SOLICITANTE : Alcaldía
ASUNTO : Informe de Afecciones Obra aliviadero de Xoan Carballeira
Fecha: 14/01/16

ASUNTO: ACTA DA COMISIÓN DE SEGUEMENTO DO CONVENIO DE COLABORACIÓN FORMALIZADO ENTRE O ENTE PÚBLICO PORTOS DE GALICIA E O CONCELLO DE BUEU PARA A EXECUCIÓN E MANTEMENTO DE VARIAS CANALIZACIÓNS DE ENTRONQUE COAS REDES EXISTENTES DE AUGAS FECÁIS E PLUVIÁIS NO PORTO DE BUEU

CONEXIÓN DE AGUAS PLUVIALES DE JOHÁN CARBALLERA Y MANZANA MASSÓ

AVUNTAMIENTO DE BUEU
 SANEAMIENTO AGUAS PLUVIALES
 PLANTA GENERAL

CROQUIS PARA ENTRONQUE DE TUBERÍA DE PLUVIALES EN POZO EXISTENTE

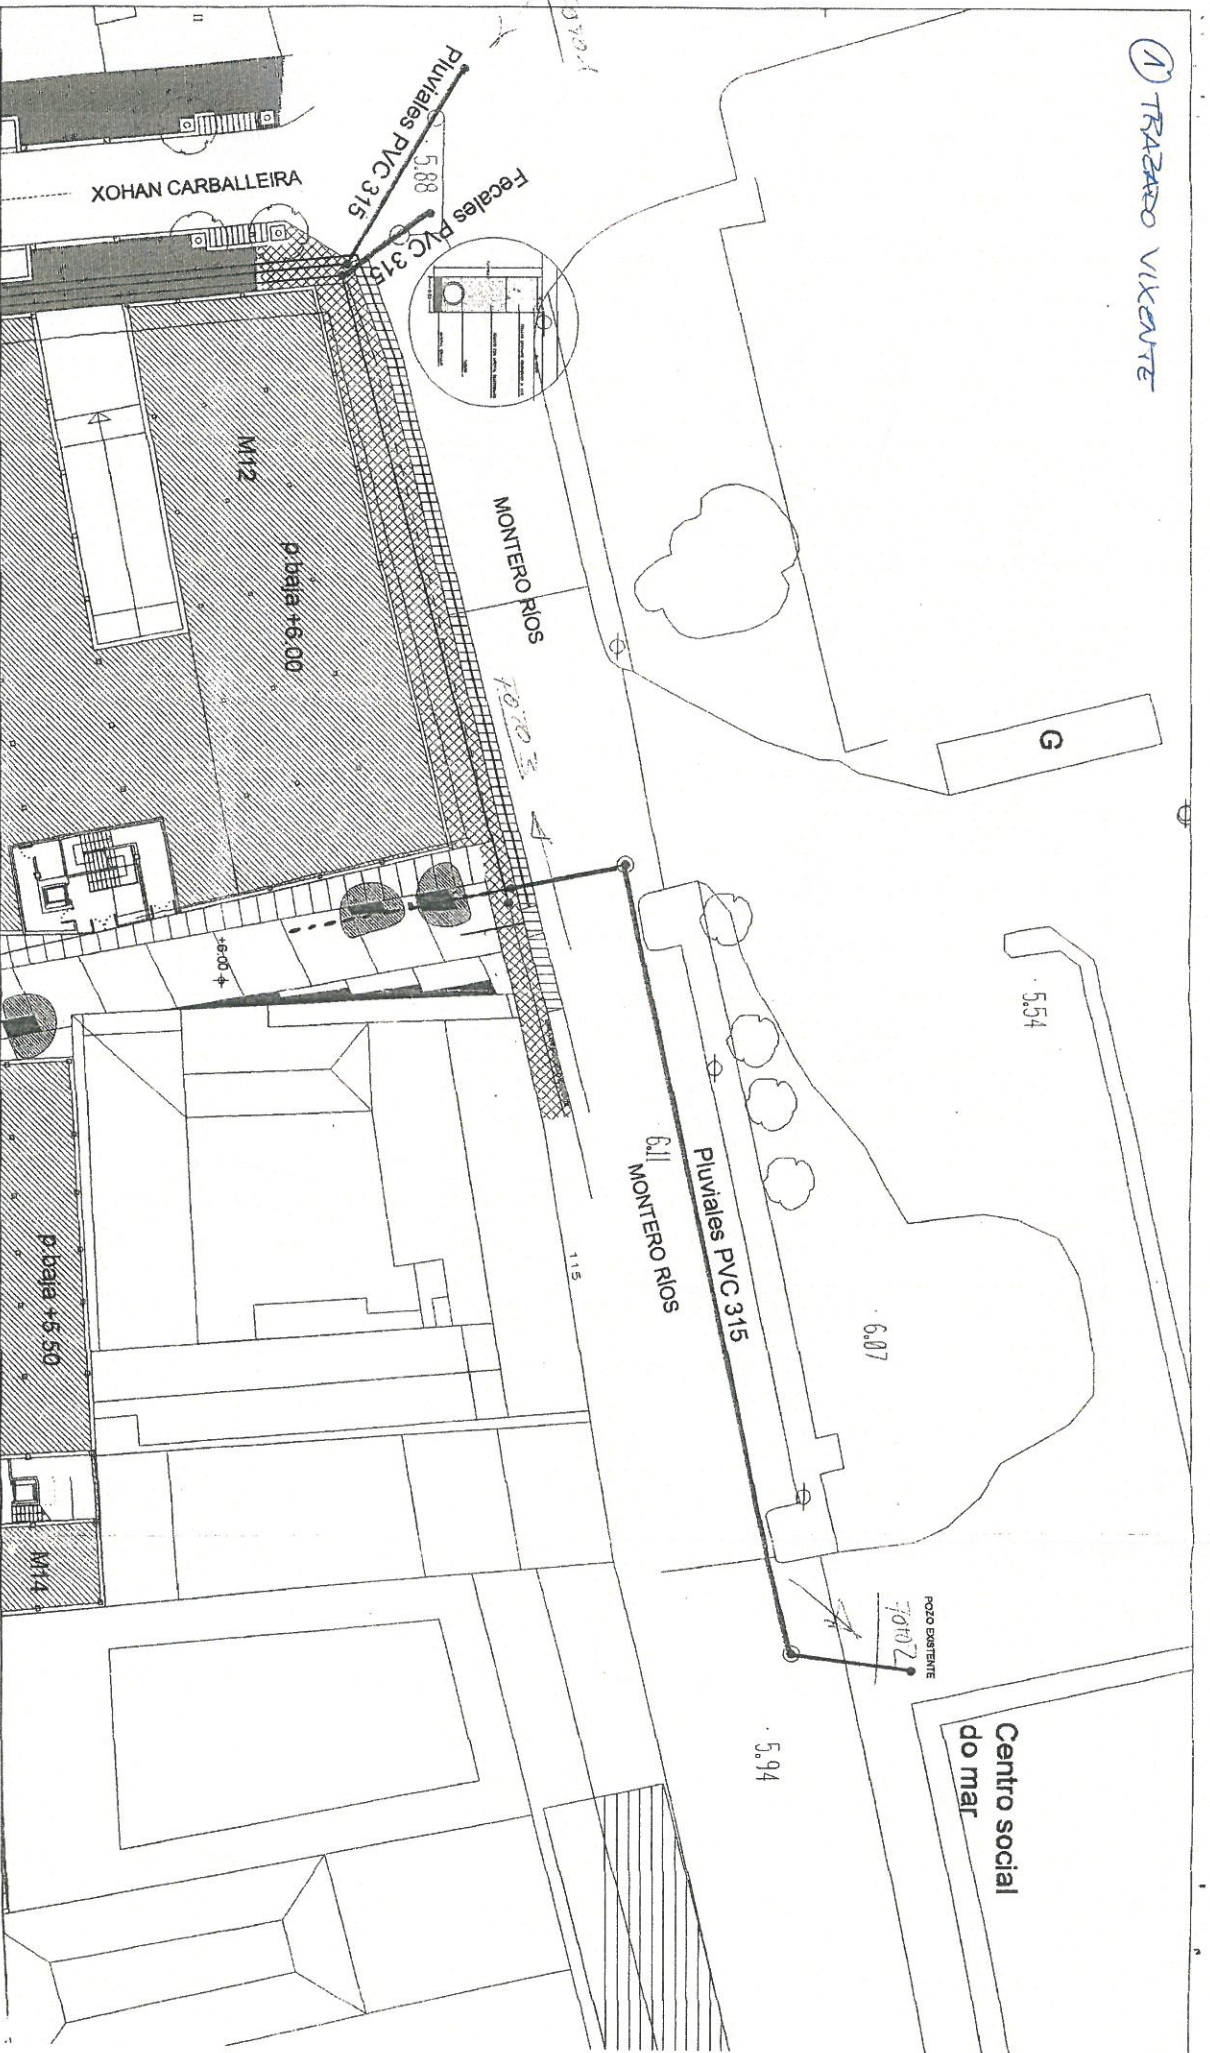
- Sustitución da tubería de 315mm de diámetro por outras de maior capacidade. Unha de 600mm dará saída as augas pluviais da urbanización Massó e outra de 800mm dará saída as augas pluviais da rúa de Xoán Carballeira. Ambas entroncarán nunha tubería de diámetro 1.000mm, sendo este o último tramo.
- Creación dun novo punto de verquido de augas pluviais entre o muro do varadoiro e o pantalán para embarcacións deportivas.

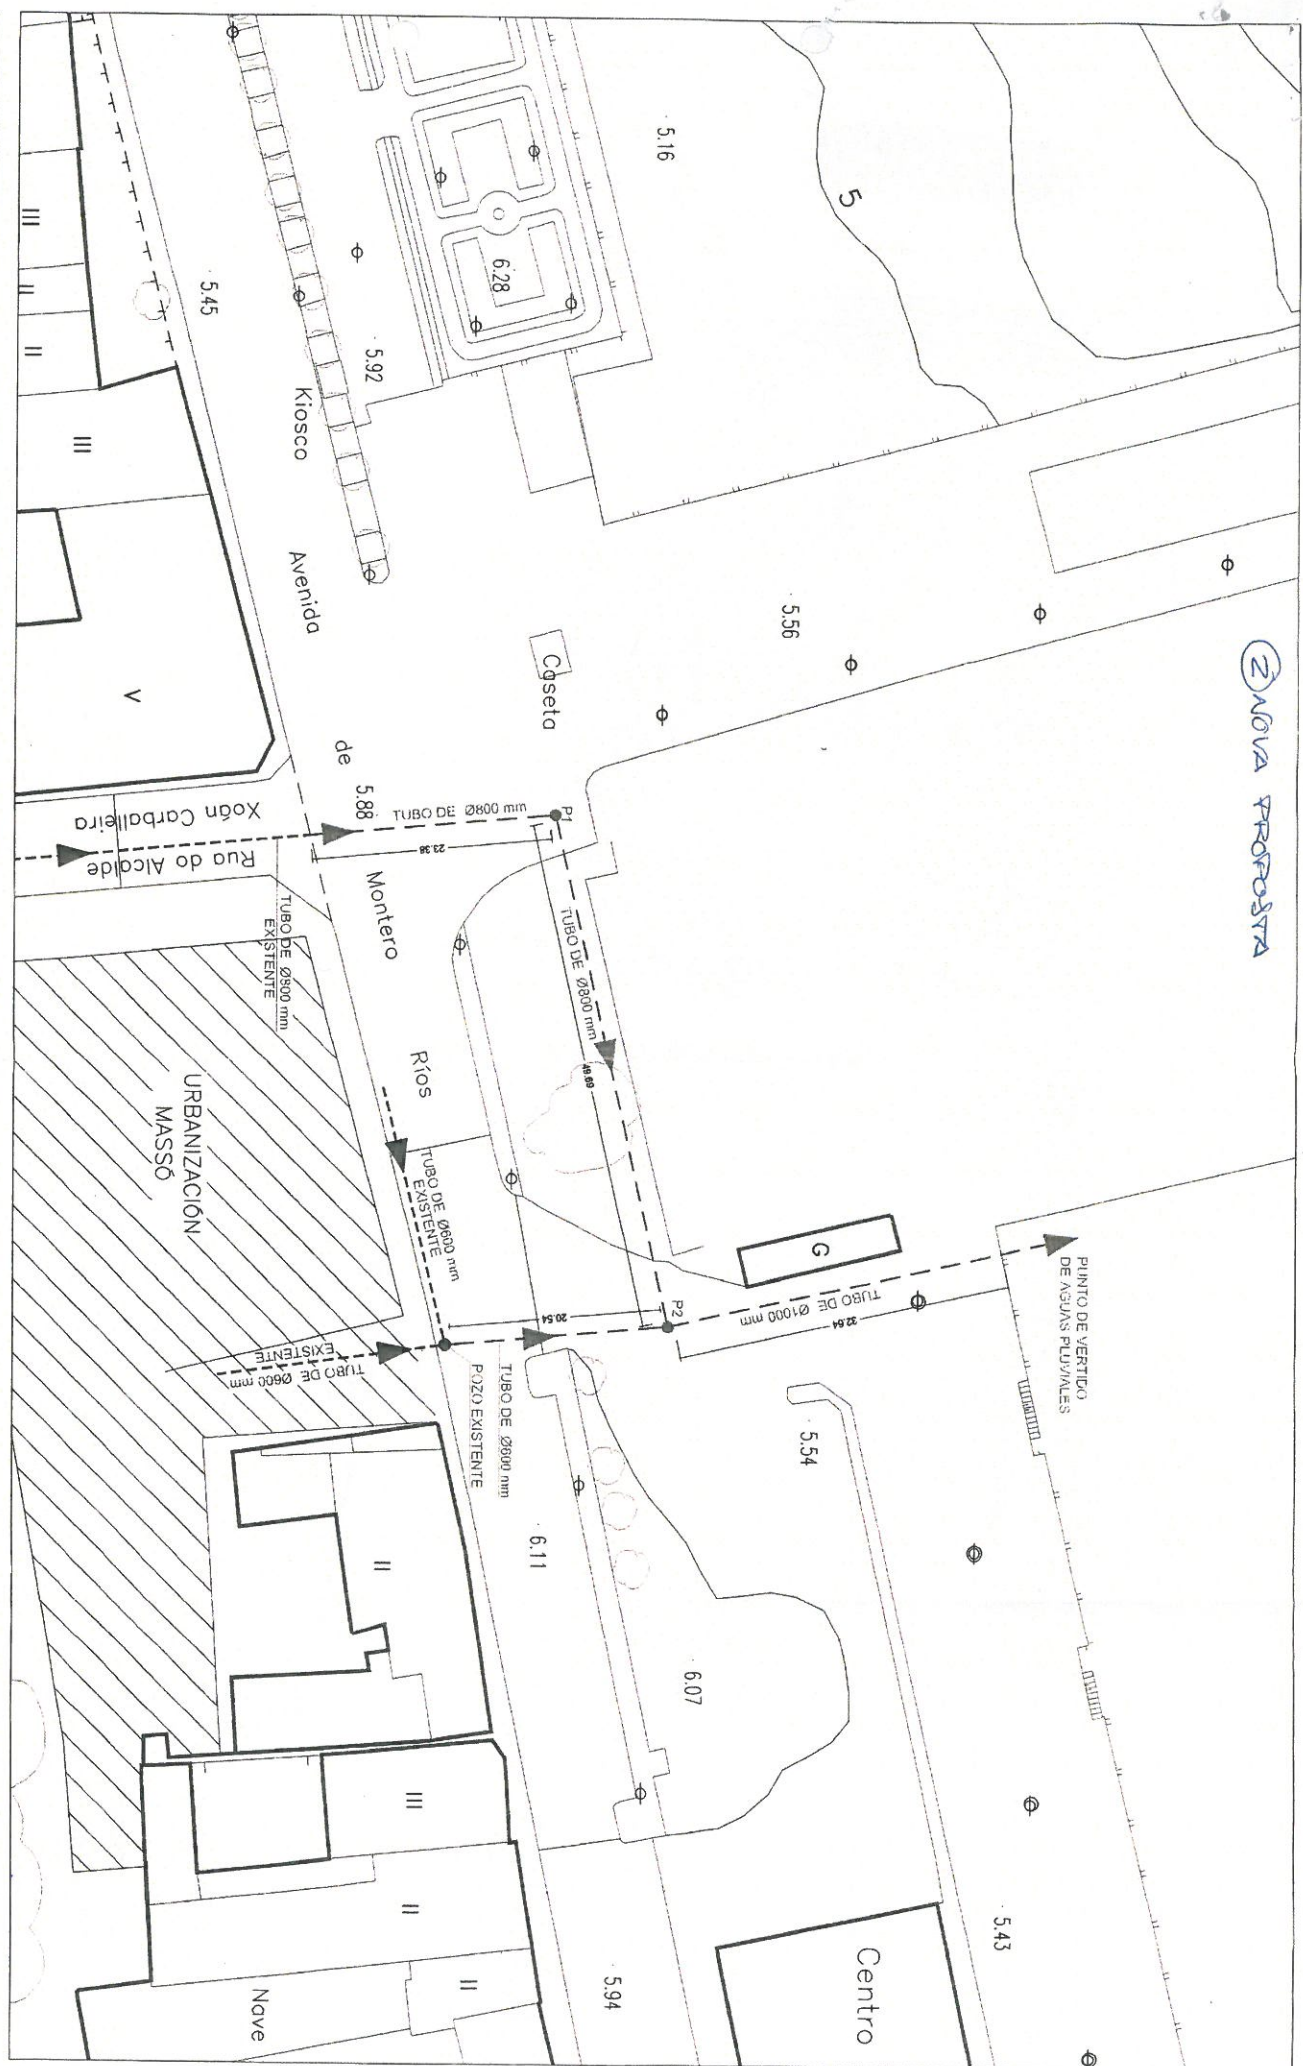
Reunidos o 02 de MAIO de 2012 os vogáis da Comisión de Seguemento, en xuntanza extraordinaria convocada polos vogáis nomeados polo Concello de Bueu, con motivo da proposta dun novo trazado para a evacuación das augas pluviais segundo plano adxunto, e que implica, ademáis, as seguintes modificacións:

- Modificación do trazado e diámetros de tubería da rede de evacuación de augas pluviais proposta inicialmente, segundo plano que se adxunta.
